Cyclofiche n° 1189 du 23/03/2017

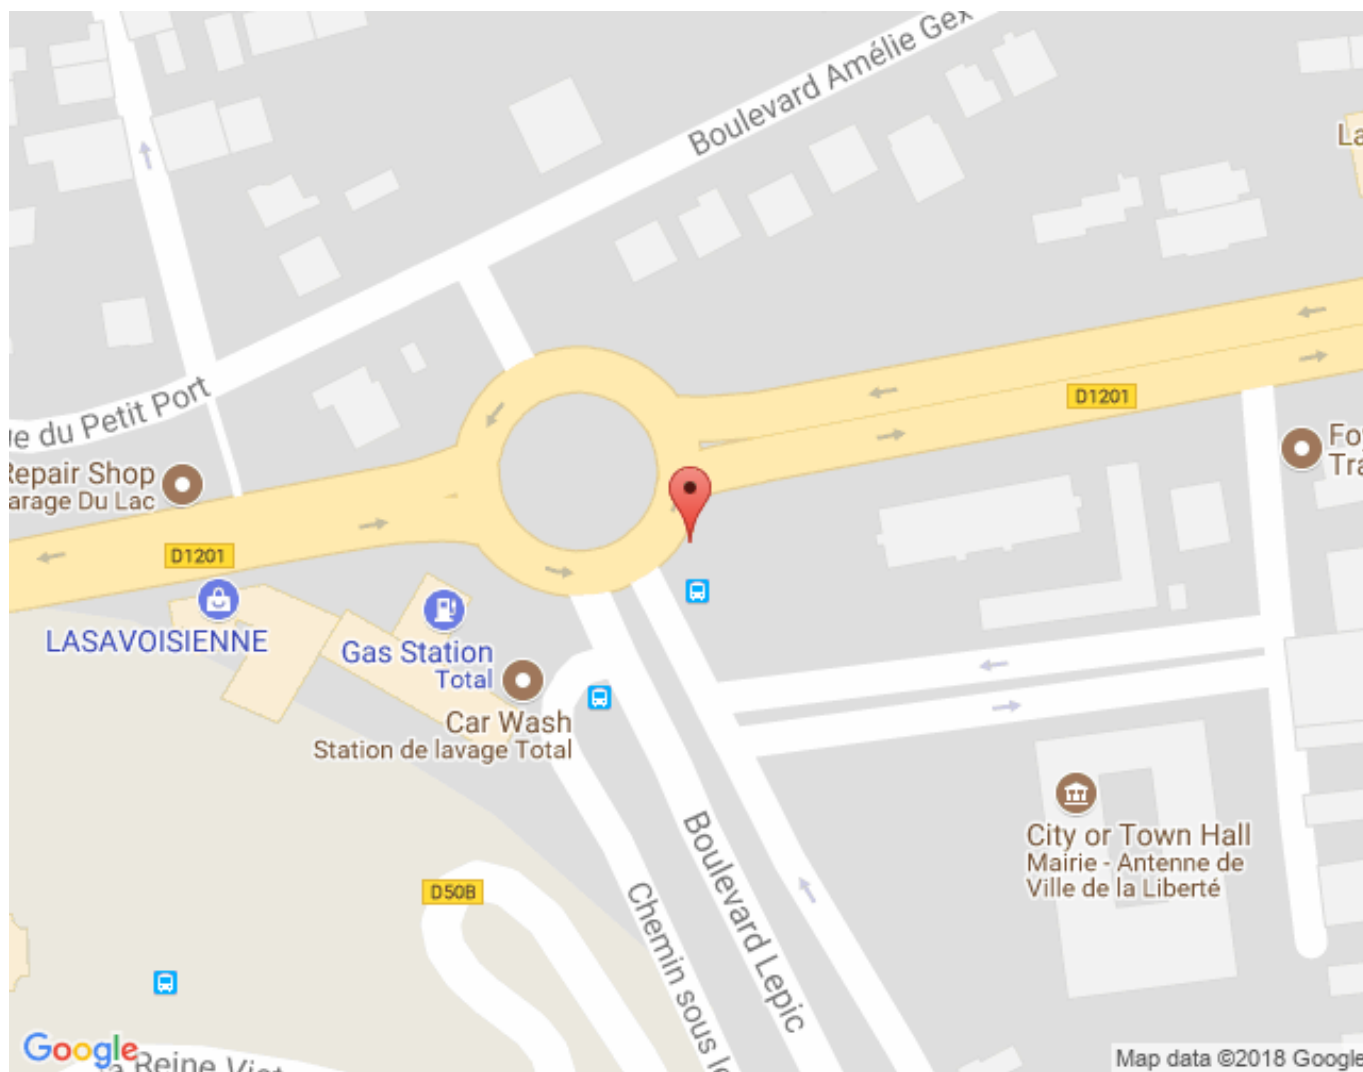
Le bd Lepic est très bien aménagé mais en arrivant sur le RP de la RD1201, les cyclistes sont obligés de s'engager sur ce - très fréquenté - RP, chose peu évidente avec des cyclistes peu à l'aise. Serait-il possible de peindre un cheminement sur trottoir permettant de rejoindre la traversée cycliste de la RD1201 (déjà existante pour la piste arrivant de l'Est). Cela ne doit faire que 30 m environ et permettrait d'officialiser l'utilisation du trottoir dans cette zone. J'ai posé cette question à la mairie d'Aix : ils m'ont incité à vous faire une cyclofiche.

Le partage d'un trottoir entre piétons et cyclistes n'est cependant pas évident. Surtout avec la présence de poteaux. Il serait peut-être préférable de déplacer le trottoir sur la droite (dans la pelouse, flèche bleue) pour réserver la partie existante aux vélos (flèche rouge, en déplaçant le poteau qui supporte le cédez-le-passage pour qu'il ne soit plus au milieu). Nous soumettons cette proposition aux services municipaux pour avis.

La modification souhaitée permettrait également le sens entrant sur le giratoire ce qui n'est pas souhaitable à proximité du carrefour.

La solution serait de créer une traversée sur le boulevard Lepic, 100 à 150 m avant le carrefour Lamartine, pour espacer les points de conflit et éviter les contre-sens de circulation
